## 2015年版 建築物の構造関係技術基準解説書 の質疑(Q&A)について

「2015年版 建築物の構造関係技術基準解説書」運営委員会 委員長 奥田 泰雄  
(国立研究開発法人建築研究所 構造研究グループ長)

## 2. 2015 版解説書に関する質疑表

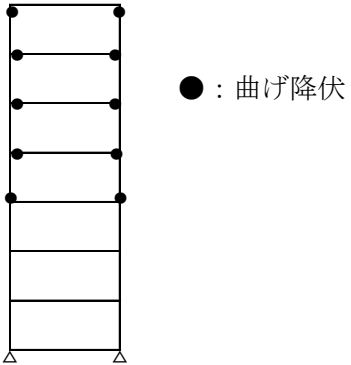
39	P.365 L24	<p>鉄骨造で圧縮筋かいを設けた架構の保有水平耐力の計算にあたって、圧縮筋かいの座屈後安定耐力を用いた方法が示されています。</p> <p>①2007版解説P.328 L8で「…一対の筋かいの水平せん断耐力を、圧縮</p>	<p>①に関しては、K型筋かいのような場合に適切でない数値を与えることがあり、今回の</p>

No.	頁	質問	回答	2007 No.
		<p>筋かいの座屈時水平力 (Pcr) の2倍としてもよい」と示されていますが、この2007版解説の方法を用いることは可能でしょうか。</p> <p>②圧縮筋かいの座屈を脆性的挙動と見なしてDs値を計算する必要はありますか。</p>	<p>改訂で記述を改めました。一般的には2007版解説書の方法(保有水平耐力を圧縮筋かいの座屈時水平力(Pcr)の2倍とする方法)を用いてよいと考えられます。ただし、K型筋かいの場合は、圧縮筋かいが座屈した後に引張筋かいが負担する引張力に起因して、はりに曲げモーメントやせん断力が発生することなどもあり、周辺架構の詳細な検討が別途必要です。</p> <p>②に関しては、座屈後安定耐力が適切に考慮されていれば、脆性破壊と見なせずに告示(S55-1792第3)の規定を適用することができます。</p>	
40	P.391 L24~ 26	<p>鉄筋コンクリート造剛節架構の塑性変形能力について、付着割裂破壊を脆性破壊の例として挙げていますが、学会靱性保証型指針(P.178)においては、「梁・柱部材が付着割裂破壊しても、せん断破壊ほど脆性的に耐力が低下することはない。(中略)それにより建物の倒壊が引き起こされることはあまり考えられない。」とされています。学会指針の記述に基づき二次設計において付着割裂破壊の確認を省略することはできますか。</p>	<p>そのような可能性があるとしても、実際に付着割裂破壊が生ずる部材の挙動を設計上予測することは難しいため、告示S55-1792第4では付着割裂破壊を「構造耐力上支障のある急激な耐力の低下のおそれのある破壊」と分類し、二次設計において付着に関する性能の確認を求めています。したがって、原則として付着割裂破壊の検討を行うこととしてください。</p>	
41	P.393 L18  ※2刷、 3刷、4 刷→ L17	<p>鉄筋コンクリート造耐力壁の靱性と破壊形式に関して、圧縮側の基礎が沈む場合を基礎回転系の破壊形式としています。</p> <p>①圧縮側の耐力としては、P.438の極限支持力を用いると考えてよいでしょうか。</p> <p>②圧縮側支点が降伏する場合、いずれかの支点が最初に極限支持力に達した時点を保水平耐力時と考えてよいでしょうか。</p> <p>③極限支持力が杭径の10%の沈下で決められている場所打ち杭、埋込み杭においても、いずれかの支点が最初に極限支持力に達した時点で保有水平耐力を決定してよいで</p>	<p>P.398 L26に示したように、Ds(及びそれに基づく必要保有水平耐力)の算定にあたっては基礎の浮き上がりや沈み込みを拘束し、回転系の破壊形式はないものとして計算する必要があります。その一方で保有水平耐力は、Dsと同じ基礎の浮き上がりや沈み込みを拘束した状態で計算することが可能ですが、基礎の回転を考慮することも可能です。したがって、質問は後者の保有水平耐力の計算に関する内容として回答します。</p> <p>①②③いずれも、保有水平耐力の算定上は安全側の仮定と考えられることから、ご質問の方法によることができます。なお、解説では「基礎が沈む場合」と例示していますが、このような状況では基礎の浮き上がりも同様に生ずる可能性が高いので、その影響も適切に評</p>	25, 62, 90, 132
